#### Anmeldung von Änderungs- und Korrekturbedarf der Systemkataloge

Nr.:		Folie:	809	OS:	4290	OTS:		Katalogseite:	C 809 / 5-18
Korrekturbedarf / Änderungsvorschlag				Der Schraffurabstand von 3,0 mm in der Karte im Maßstab 1:500 bedeutet einen Abstand von 1,5 Realmeter. D.h. um eine solche (Gitter)Schraffur mit dieser Zeichnungsanweisung auch als solche im Plan (1:500) erkennen zu können, muss die zu schraffierende Fläche eine bestimmte Mindestgröße haben. (Bsp. für Gitterroste als Lichtschachtabdeckungen s. folgenden Seite).					
	Erweiterung		OAK						
X	Korrektur		OBAK						
		X	SIK						
	Sonstiges								
(zutreffende Änderungsart und Katalog bitte ankreuzen)

## Gitterrost 4290, f

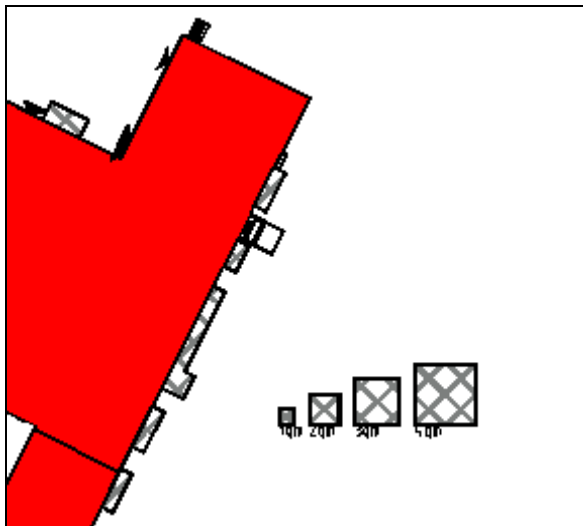
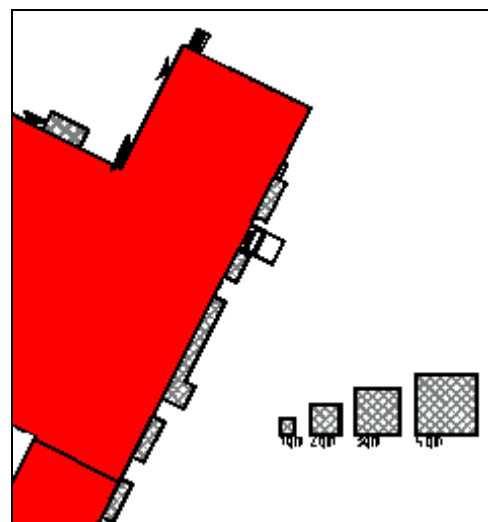
Erst ab  $\sim 3 \text{ m}^2$  ist eine Gitterschraffur auch erst als solche erkennbar. Ggf. sollte die Zeichenvorschrift im SIK der BFRVerm für das Gitterrost angepasst werden:  
z.B. Gitterabstand 1mm und dünnere Strichstärke 0.18 (s. rechte Abbildung)
